變更臺北市內湖區碧湖段四小段1028-5地號等保護區為電力設施用地主要計畫案

修正對照表

圖4 計畫範圍周邊土地使用分區示意圖

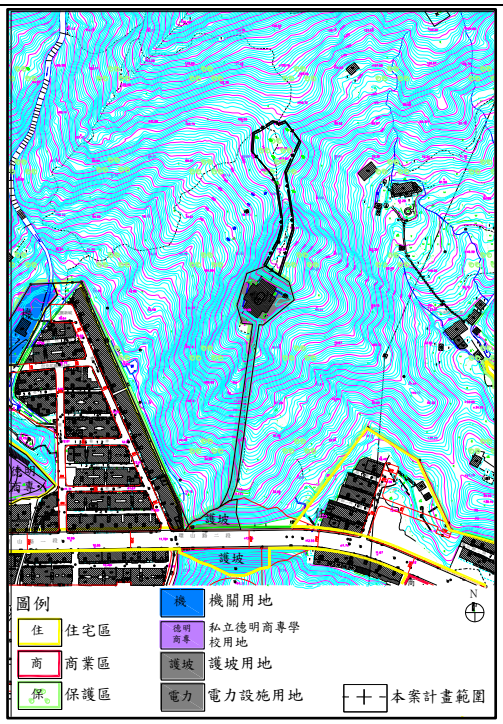
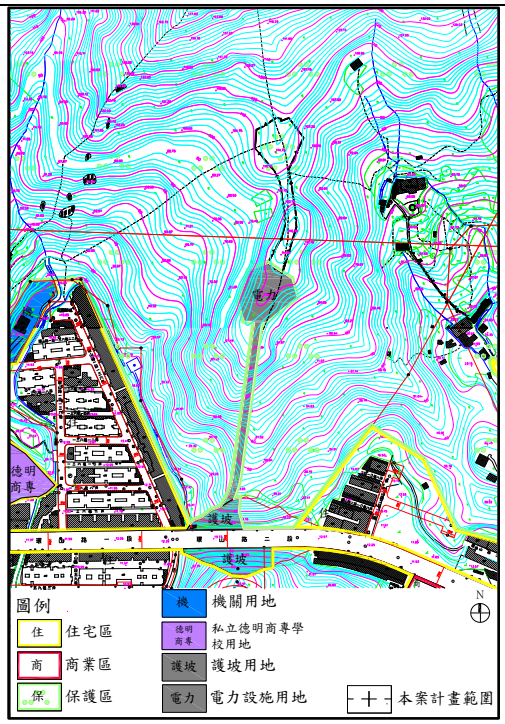
圖4 計畫範圍周邊土地使用分區示意圖	更新示意圖中地形圖。

圖 6 基地範圍周邊地區環境敏感區分布圖 另依內政部營建署107年11月27日營署都字第1071332904號函送「針對監察院調查台電公司輸變電工程處北區施工處興設深美-七張161KV線16B號、17號及18號塔所提意見之檢討改進研商會議紀錄」，有關台電公司為設置電路鐵塔，於辦理都市計畫變更作業前相關應評估事項，本案評估結果詳附件10。	第四節、環境敏感地區分析 (略)

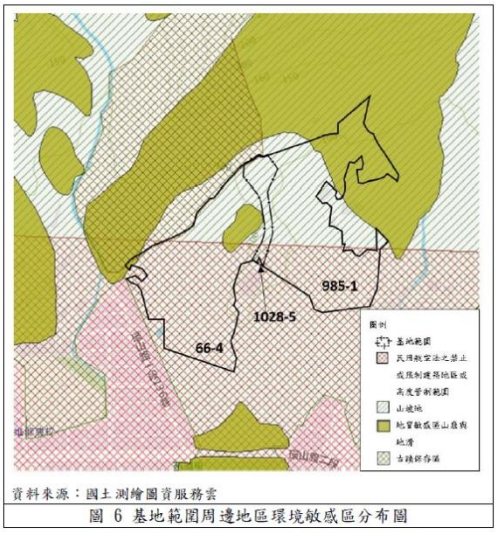
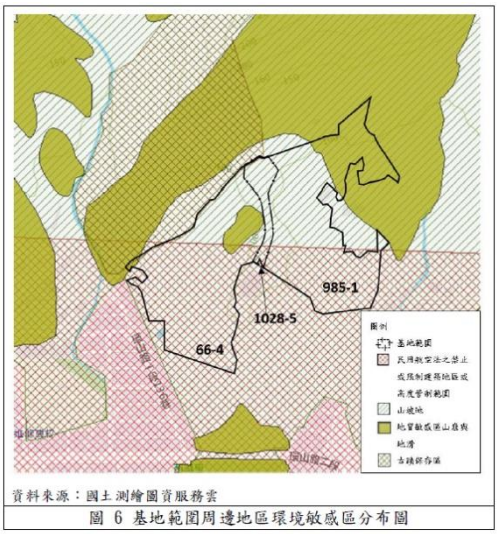
圖 6 基地範圍周邊地區環境敏感區分布圖	依都委會初研意見將本案都市計畫變更前選址評估分析結果納入都市計畫書。

圖7 變更主要計畫案示意圖

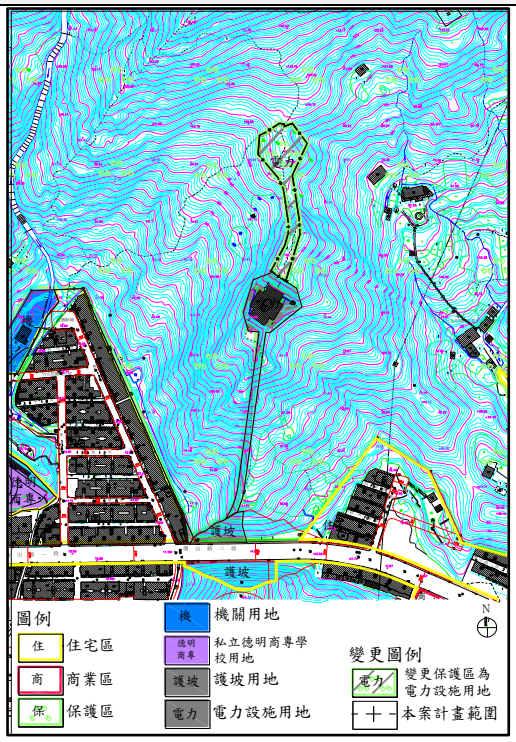
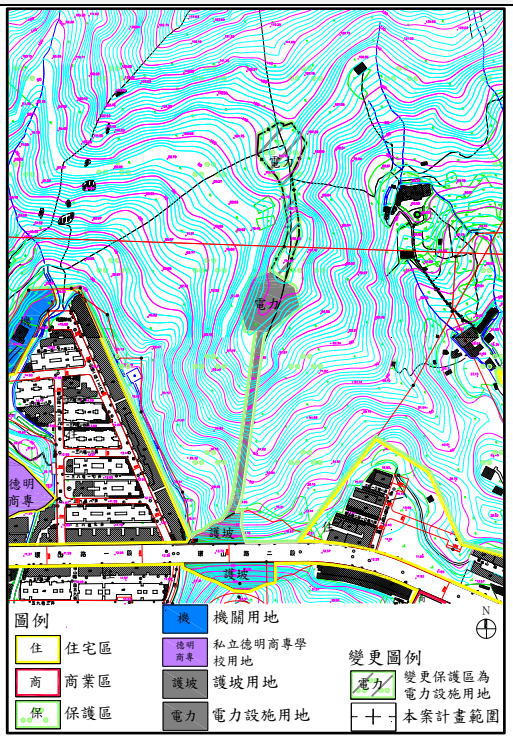
圖7 變更主要計畫案示意圖	更新示意圖中地形圖。

項次	頁次	修正內容	原公展內容	說明
8	附件10	附件 10　本案都市計畫變更前選址評估分析 本案都市計畫變更前選址評估分析

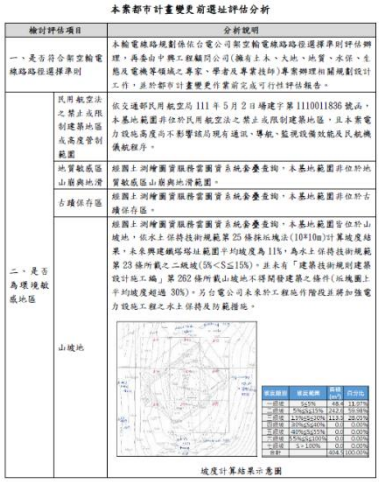
坡度計算結果示意圖 檢討評估項目 / 分析說明 三、是否影響天際線及都市景觀 為評估本案預計興建229A 鐵塔對天際線、環境整體景觀等視覺影響，以及後續執行鐵塔外觀美化設計，本案導入新科技與新觀點，建置「環境景觀3D 模擬系統」，經分析評估，下圖以環山路二段南側之福德宮模擬觀看229A 鐵塔，較原規劃32 鐵塔遠離附近社區，可減輕視覺及心理衝擊，對山區天際線無顯著影響，並融入當地現有都市景觀。 環境景觀模擬示意圖	無	依都委會初研意見將本案都市計畫變更前選址評估分析結果納入都市計畫書。
